改善箇所説明図

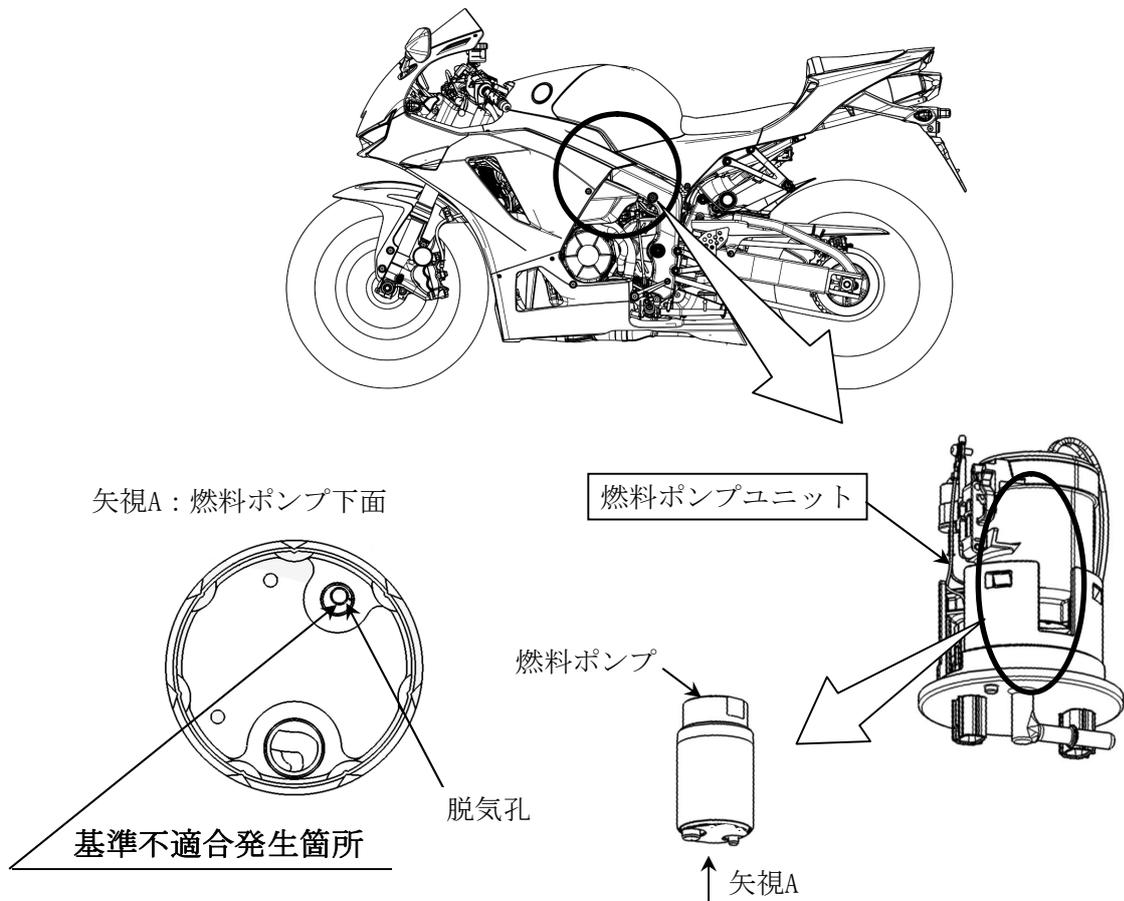
燃料ポンプにおいて、燃料蒸発ガスを排出するための脱気孔位置が不適切なため、高地等での気圧が低い環境下での走行、または外気温が高い環境下での渋滞路走行等により、燃料蒸発ガスが排出されず、燃料ポンプ内に多量に滞留することがある。そのため、燃料供給ができなくなり、エンストに至るおそれがある。

全車両、燃料ポンプユニットを対策品と交換する。

識別：車台番号打刻部付近に赤色の識別ラベルを貼付する。
